平成 2 5 年 2 月 2 8 日  
日本原子力発電株式会社

## 発電用軽水型原子炉施設に係る新安全基準骨子案に対する 当社の意見の提出について

### 新安全基準骨子案に対する当社の意見の例

(系統信頼性の概略評価例)

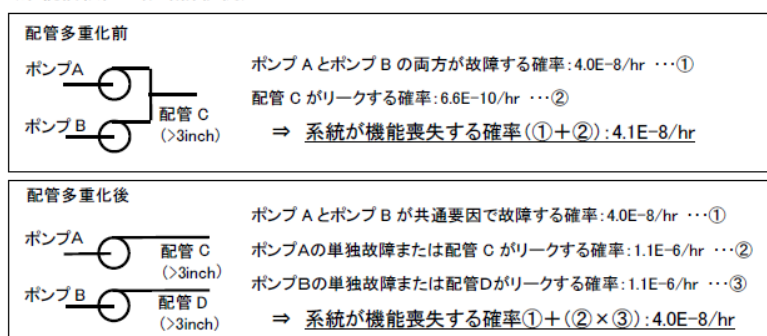
したがって、静的機器の単一故障は、内的要因（ランダム故障）を対象とすべきであり、多重化による信頼性向上の効果やデメリット（例えば、配管等の多重化による貫通部増加に伴う建屋気密性への影響など）を考慮して、その要否を判断すべきと考える。なお、検討チーム第12回会合の事業者提出資料4「8. 信頼性」で示したとおり、一般に静的機器の多重化による信頼性向上の効果は小さいと考える。
